CONSELLERIA D'HABITATGE, TERRITORI I MOBILITAT

9934

Resolució de la directora general d'Harmonització Urbanística i Avaluació Ambiental per la qual es formula la declaració d'impacte ambiental del projecte de Parc Fotovoltaic Son Careló del TM d'Alcúdia, promogut per Alcanada Energy, SL. (exp. 45A/2025)

Figura 2. Planta general del PFV Son Careló amb la distribució de les fileres de panells dins la parcel·la, ubicació del CT i CMM dins la poligonal del parc. Font: EIA

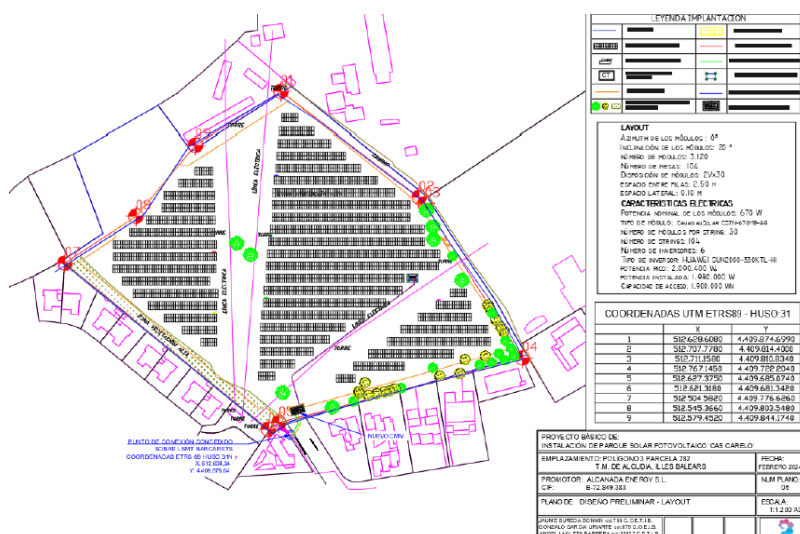
Atesa l'anterior consideració, es considera que les mesures correctores per a mitigar o reduir l'impacte visual indicades en l'EIA, no han estat correctament aplicades, especialment al referent a la no necessitat d'implantació d'una barrera vegetal mes enllà de la mateixa vegetació ja present a la parcel·la.

Figura 8. Massa forestal consolidada a la part nord de la parcel·la 282 del polígon 3, del TM d'Alcúdia. Font: IdeIB.

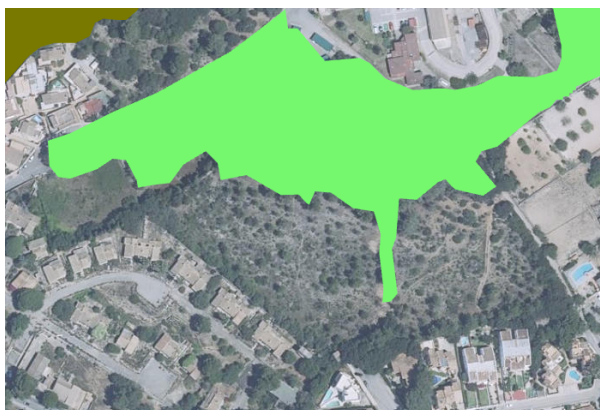
A la part superior de la parcel·la es localitza una massa forestal consolidada de bosc mixt de frondoses autòctones en la regió biogeogràfica mediterrània i formació arbustiva de garriga.
